Sy03 A-Nr. 221
Mitteilung
 von LER an TB

Betr.: Vorl. Freigabe Endgült. Freigabe Änderung

SX 4-04
 Kurzbezeichnung

Steuerung Arithmetik
 Benennung

3361-491-1
 Zeichnungsnummer

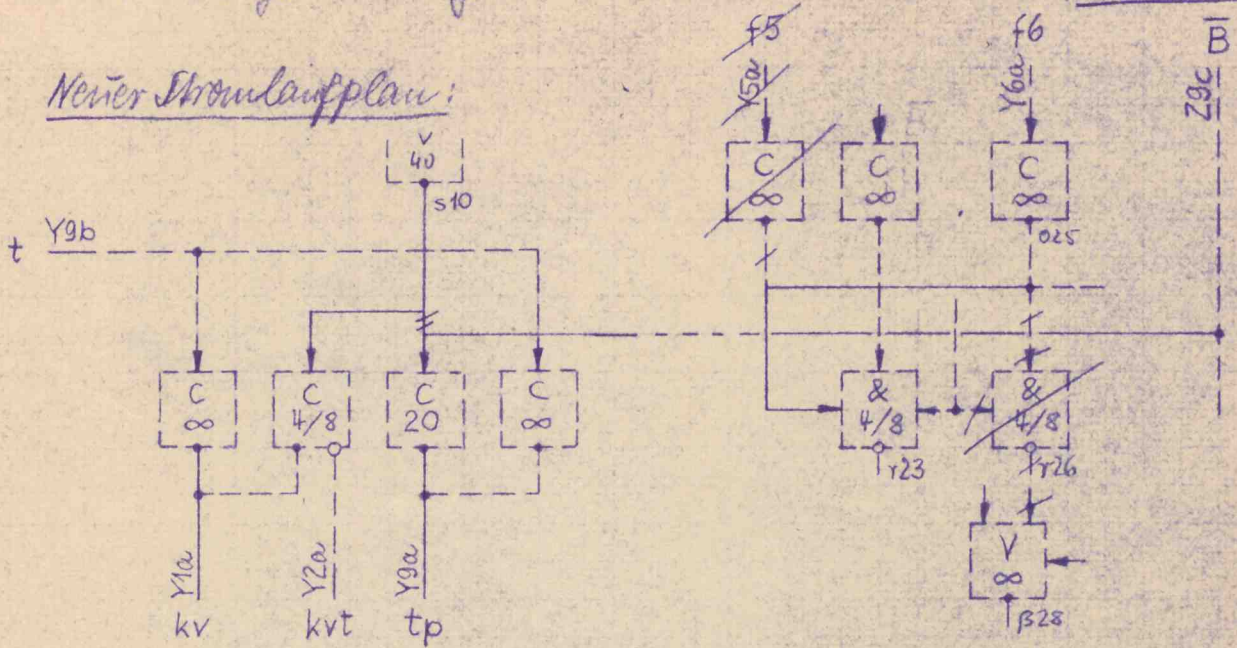
Änderung nach Angaben auf Blatt 2 (DFG-Wünsche und Vergleichen einwchl. Überlaufstelle).

- 25 Z9c - p41 ändern in: Z9c - s12 - p41
- 27 Y1a - x12 " " : Y1a - x8
- 55 025 - y36 " " : p22 - 025 - y36

Streichen: 31 Y5a - k23
Blankdrahtbrücke r26 - s28

Neu: gn Y9a - x12
